**Feller Gegenwind e. V.**

28.03.2016

## **11. Änderung des Flächennutzungsplans der Verbandsgemeinde Schweich, Teilbereich Windkraft**

Abbildung 1: Ausschnitt aus dem Umweltbericht zum FNP-Verfahren Ruwer  
Lage von Mopsfledermausquartieren im VG-Gebiet. Orange markiert: Für WKZ 4 relevante Quartiere.

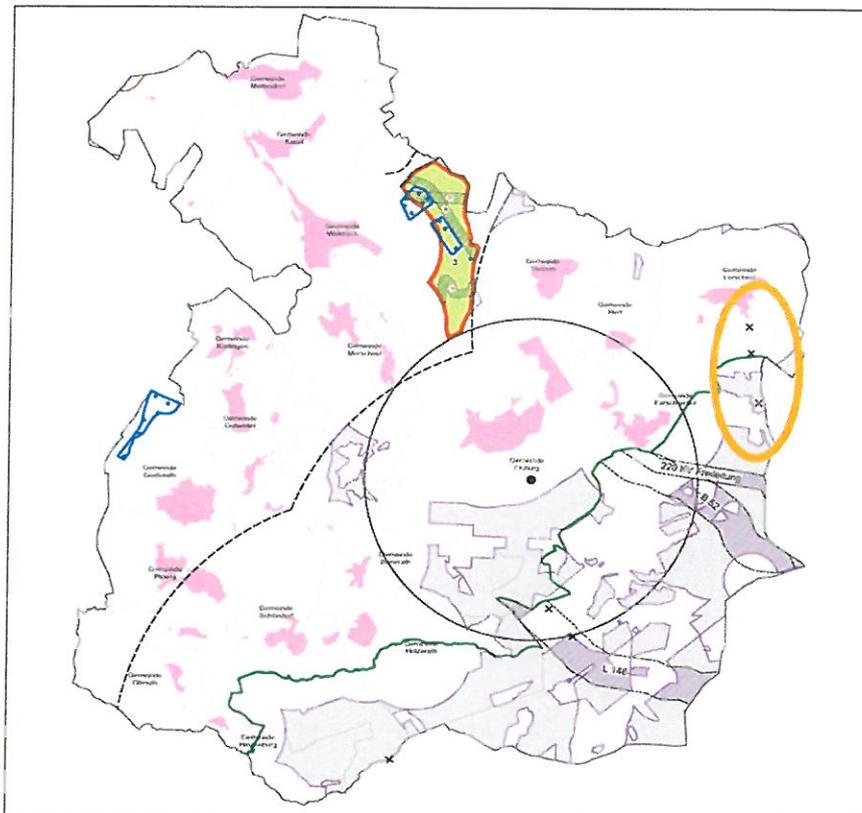
Der Verwaltung wurden mit der Einwendung die Funde von Sommerquartieren in der VG Ruwer durch FÖA/ Trier 2013 zur Kenntnis gegeben (Ausschnitt aus den Unterlagen FNP Ruwer07/15 nochmals anliegend). Unabhängig davon war die Verwaltung zur selbstständigen Ermittlung verpflichtet!

Demnach liegt die WKZ 4 teils bis überwiegend in der Ausschlusszone zu den zwei nördlichsten Quartieren.

Die Verwaltung arbeitet den mitgeteilten Sachverhalt für das vorliegende Verfahren nicht auf, sondern verleugnet ihn. Sie verletzt den Ermittlungsgrundsatz- Eine Konfliktbewältigung findet nicht statt. Die Verwaltung hat sich mit dem Einwand nicht auseinandergesetzt, ihn damit auch nicht überwunden, er besteht fort.

Bezüglich entgegenstehender öffentlicher Artenschutzbelange in Form der Quartiere Mopsfledermaus / Lorscheid besteht ein **Abwägungsdefizit**.
